Nujno varnostno obvestilo

Sistemi vsadnih srčnih monitorjev Reveal LINQ™ z zaznavanjem TruRhythm™

Onemogočeno zaznavanje bradikardije in pavz po delni električni ponastavitvi
Na voljo je posodobitev programske opreme

Referenca družbe Medtronic: FA978, faza II

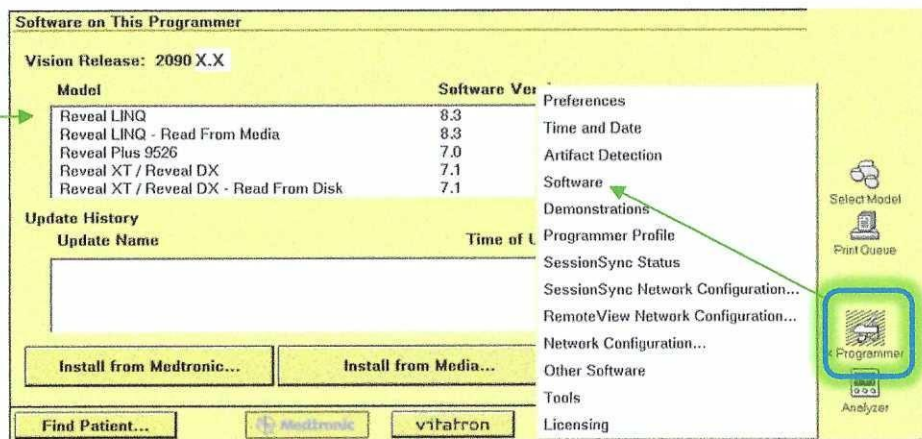
Kako preverim, ali je vsadni srčni monitor Reveal LINQ ICM bolnika prejel posodobitev programske opreme?

Zdravniki lahko preverijo, ali je vsadni srčni monitor ICM bolnika prejel posodobitev programske opreme, tako, da prek programatorja 2090 ali Encore preverijo ID konfiguracije pripomočka (LMM ne bo prikazal ID-ja konfiguracije). Če želite najti ID konfiguracije pripomočka, vnesite kontrolni pregled in natisnite poročilo o parametrih. Pri vseh vsadnih srčnih monitorjih Reveal LINQ ICM, ki so prejeli posodobitev programske opreme, se ID konfiguracije konča s številko »1« (npr. X-X-X-1).
